Rapport de l'inspection des installations classées

Visite d'inspection du 23/10/2025

SAS ASO NUTRITION

Références : UD35/2025-464

Espace au-dessus des cellules

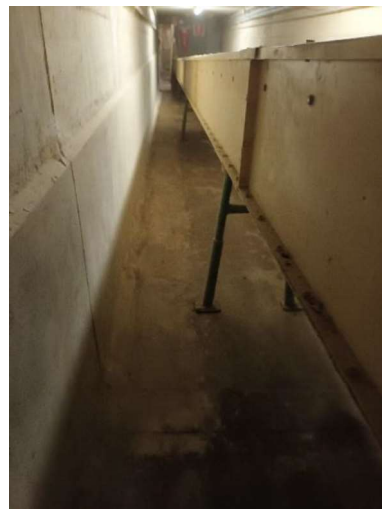
L'inspecteur a constaté que le couloir du convoyeur situé sous la fosse de réception, ainsi que le couloir du convoyeur de retour (entre les silos et la zone de fabrication) et l'espace au-dessus des cellules étaient empoussiérés. Suite à la demande de l'inspection, l'exploitant a transmis des photos permettant de s'assurer que les différentes zones ont été nettoyées.

L'exploitant doit nettoyer le couloir du convoyeur situé sous la fosse de réception, ainsi que le couloir du convoyeur de retour (entre les silos et la zone de fabrication) et l'espace au-dessus des cellules.

L'exploitant a transmis les photos des zones qui ont été nettoyées (couloir de convoyeur sous la fosse de réception, le couloir du convoyeur de retour et l'espace au-dessus des cellules). L'exploitant devra préciser les dispositions qu'il mettra en œuvre pour que la situation constatée par les inspecteurs ne se renouvelle pas à l'avenir
